# EXAMEN SCIENTIFIQUE DES DOCUMENTS SUPPLÉMENTAIRES SOUMIS DU 18 JUIN AU 29 AOÛT 2019 POUR L'ADDENDA DE L'ÉNONCÉ FINAL DES INCIDENCES ENVIRONNEMENTALES PORTANT SUR LA PHASE 2 DU PROJET DE BAFFINLAND À MARY RIVER

Le projet de Baffinland (BIM) à Mary River est une mine de fer à ciel ouvert située au nord de l'île de Baffin, au Nunavut. Le site minier est relié au port du bras Milne par le chemin Milne Inlet Tote, et le minerai est transporté vers l'Europe par la route de navigation nord en passant par le détroit d'Éclipse, le bras Pond et la baie de Baffin. Le corridor de transport sud transitant par le port de Steensby n'a pas été construit à ce jour (voir Baffinland 2018, MPO 2019a).

L'objectif du présent examen est d'évaluer si les nouveaux documents justificatifs supplémentaires (fournis entre le 18 juin et le 29 août) pour l'addenda à l'énoncé final des incidences environnementales portant sur la phase II fournissent suffisamment d'éléments probants pour étayer les conclusions de BIM concernant les répercussions écosystémiques que pourrait avoir le projet élargi de Mary River sur les espèces et habitats aquatiques marins (particulièrement en ce qui concerne les mammifères mari

Figure 1. Procédure de suivi de Baffinland Iron Mines Corporation (BIM) en cas de dépassement de l'indicateur d'alerte précoce ou du seuil (tiré du Plan de surveillance du milieu marin de Baffinland, figure 3-1, p. 27).

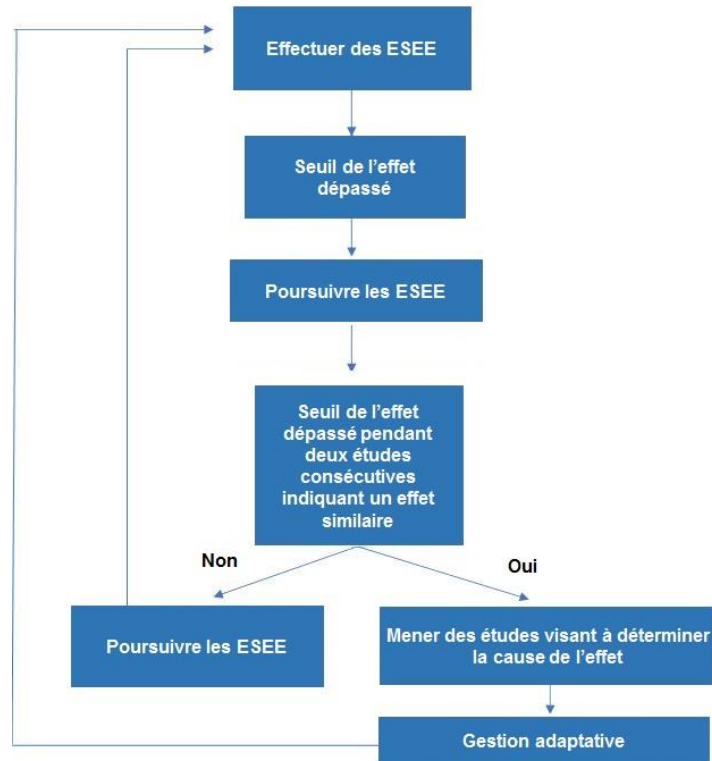
Selon la procédure actuelle pour les dépassements d'indicateurs/seuils d'alerte précoce, il faut attendre deux années consécutives avant d'entreprendre une étude pour déterminer la cause de l'effet (même procédure pour le suivi des niveaux de surveillance). Pour tout indicateur d'alerte précoce, il est nécessaire d'envisager également, en parallèle, de surveiller la cause (ou la cause soupçonnée) de l'effet. Il s'agit notamment de certains paramètres de base qui devraient être surveillés en association avec l'indicateur d'alerte précoce. Cela fournirait de l'information qui guidera l'étape de la gestion adaptative dans le processus de BIM, selon l'effet, l'indicateur ou le paramètre mesurable évalué; ce cadre pourrait ne pas être efficace. Certaines études prennent plusieurs années pour établir un seuil ou détecter un changement, tandis que d'autres devraient lancer immédiatement une gestion adaptative. Il manque actuellement un certain nombre d'éléments dans le cadre de surveillance de BIM, en particulier l'analyse de la puissance et la capacité d'adapter la méthode d'échantillonnage et l'analyse. Il faudrait adapter le cadre pour tenir compte de tous les éléments qui composent une approche fondamentale de la conception de la surveillance des répercussions (p. ex., figure 2).

- Le cadre (c.-à-d., la figure 1; procédure de BIM lorsque les seuils ou indicateurs sont dépassés) devrait tenir compte de tous les types de données de base recueillies à différentes étapes du projet (p. ex., collecte de nouvelles données de base, avant et après la construction) et utiliser ces données pour établir les seuils (figure 2). Il faut utiliser les données de base pour élaborer et réviser les seuils. Cette information guidera également l'élaboration d'un plan ou d'une conception de surveillance.

- Le Secteur des sciences du MPO recommande de passer à la gestion adaptative dès que le seuil d'un effet est dépassé (c.-à-d., en même temps que l'étude visant à déterminer la cause de l'effet est entreprise). Dans la mesure du possible, les mesures de gestion adaptative devraient reposer sur l'opinion des experts jusqu'à ce que la cause de l'effet puisse être déterminée empiriquement par des études scientifiques.
- Le Secteur des sciences du MPO recommande une figure révisée (la figure 2) qui souligne les révisions nécessaires.

Figure 2. Schéma d'une approche fondamentale de la conception de la surveillance des répercussions.

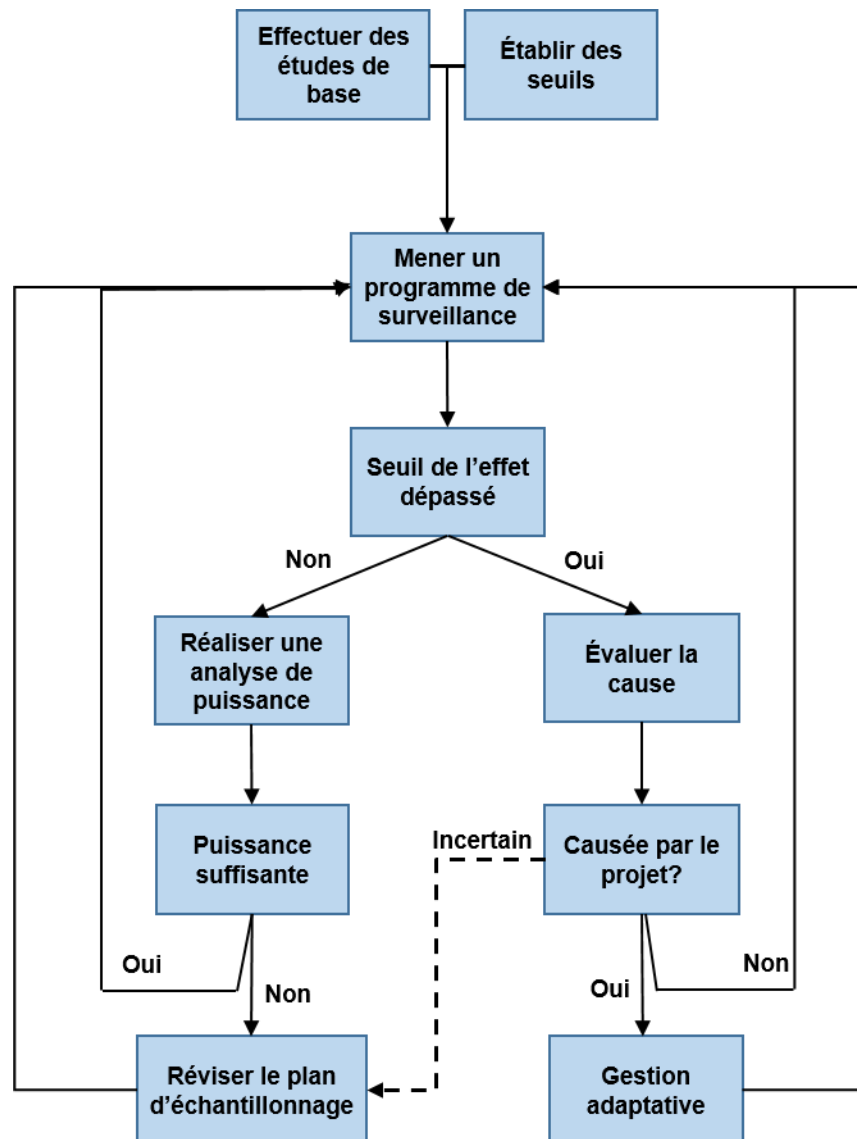
les paramètres associés à l'effet (c.-à-d., les paramètres mesurables) et non après un dépassement. L'arbre de décision pour la surveillance devrait être continu selon différents calendriers d'évaluation (figure 2). L'examen d'un programme de surveillance (c.-à-d., la décision de réviser le plan d'échantillonnage) devrait non seulement commencer dès le dépassement d'un seuil, mais aussi vérifier que le plan de surveillance est conçu pour détecter les changements lorsque les paramètres dont la cause et l'effet ne sont pas bien connus.

Figure 3. Stations de surveillance acoustique des mines de fer de Baffinland (BIM) dans la zone d'étude locale et la zone d'étude régionale (d'après les figures C-3 et C4 du Plan de surveillance du milieu marin, p. 120-121).

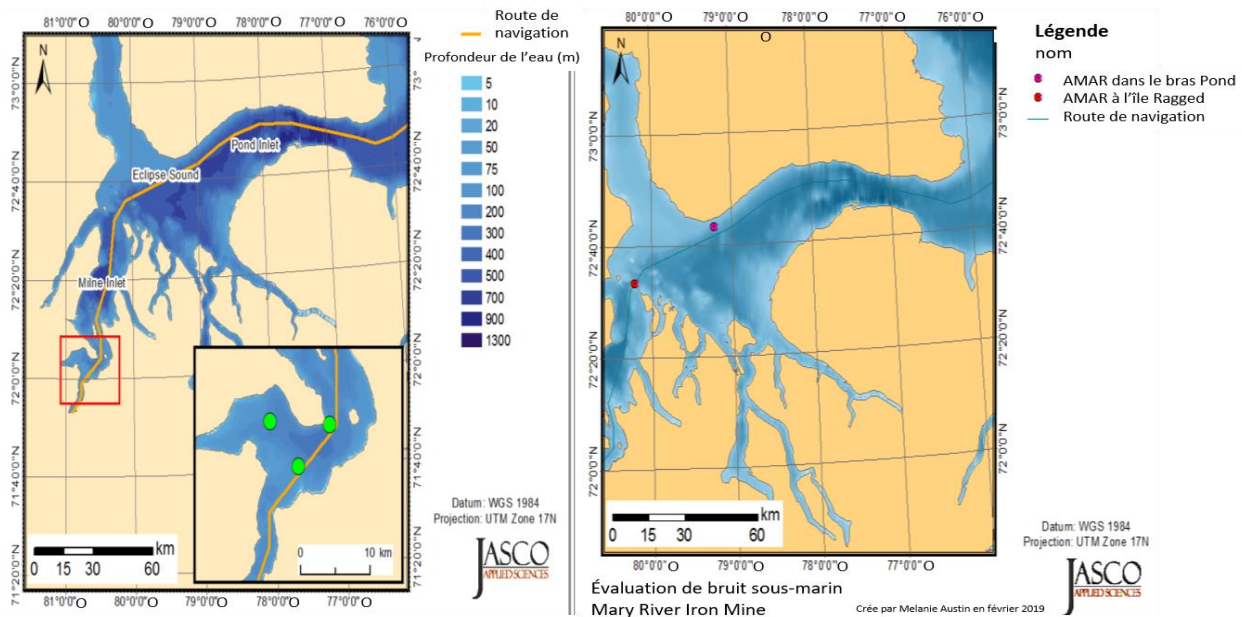
BIM indique dans le Plan de surveillance du milieu marin que l'un des principes de surveillance consiste à *comparer les effets du projet aux prévisions faites dans l'évaluation des répercussions* (p. 24). Toutefois, l'emplacement de certains des enregistreurs est loin de celui de la modélisation de la propagation du bruit présentée dans le document *DTC 24 – Évaluation des effets sur les mammifères marins* (section 2.6.2.2, figure 2.2, p. 35). De plus, l'emplacement des hydrophones ne permet pas à BIM de comparer le niveau de bruit du déglacage au niveau modélisé dans l'*Évaluation des opérations de déglacage durant les saisons de navigation intermédiaires portant sur les composantes valorisées de l'écosystème (CVE) biophysique marin* (section 5.3.3, figure 5.3, p. 51) [voir la figure 3 dans la présente réponse des Sciences].

Le Secteur des sciences du MPO se demande pourquoi le plan d'échantillonnage change (voir le Plan de surveillance du milieu marin, p. 120) en 2019. Le site « AMAR 3 » pourrait être comparé à d'autres sites le long du couloir de navigation. Les données acoustiques seront-elles comparables d'une année à l'autre (c.-à-d., que les mêmes stations seront maintenues en 2019)? Le Secteur des sciences du MPO se demande si on utilise les mêmes instruments qu'en 2018. On ne sait pas clairement pourquoi le programme a été modifié (p. ex., données redondantes entre certaines stations AMAR).

- Le Secteur des sciences du MPO recommande que BIM modifie l'emplacement des enregistreurs pour permettre une comparaison avec les résultats de la modélisation.
- Le Secteur des sciences du MPO recommande également d'ajouter des hydrophones pour capter le bruit produit par le déglacage aux fins de surveillance.
